令和6年度補正予算 再生可能エネルギー電源併設型蓄電システム導入支援事業

「よくあるご質問」

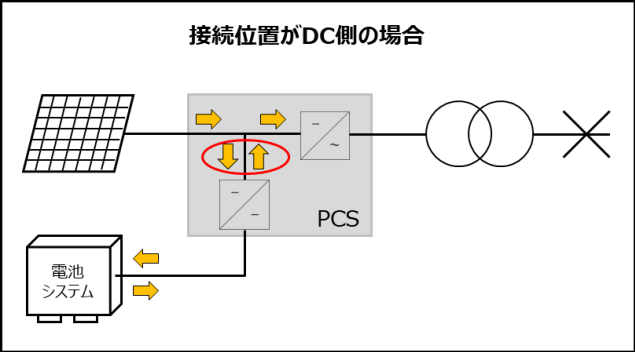
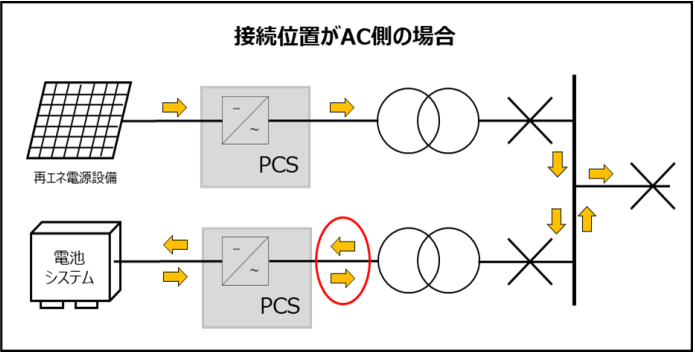
22	設備選定はどの時点で完了している必要がありますか。	3者見積実施後に、設備選定を完了していただく必要があります。 なお、 交付決定時の見積先から発注先の変更等により、導入設備が交付決定時から変更となる場合は、事前にSIIまで連絡すること。	P.40
23	交付決定後の契約・発注とは、補助対象外に係る内容についても実施する必要がありますか。	補助対象設備に係る契約・発注は、交付決定日以降に必ず実施いただく必要があります。 補助対象外の内容に係る契約・発注時期については、特段制限等はありません。	P.40
24	1-4 補助対象事業の⑤の系統連系申込の回答とは、具体的に何を指しますでしょうか。	交付申請時点において、接続検討申込に対する接続検討の回答を得ていることが最低限の要件となります。詳細については、交付申請の手引きP.38をご確認ください。	－
25	R6年度事業では事前着工が認められていましたが、本補助金でも認められるのでしょうか。	交付決定前の事前着工は認められません。	－
26	R6年度事業では、土地造成費が認められていましたが、本補助金でも認められるのでしょうか。	補助対象設備を設置するための必要最低限の土地造成費は補助対象として認められます。	－
27	1-3 実施計画書 導入設備情報について、「系統側への定格出力」とありますが、具体的にはどの出力になりますでしょうか。	下図の赤枠部分の出力です。 接続位置がDC側の場合  接続位置がAC側の場合 	－
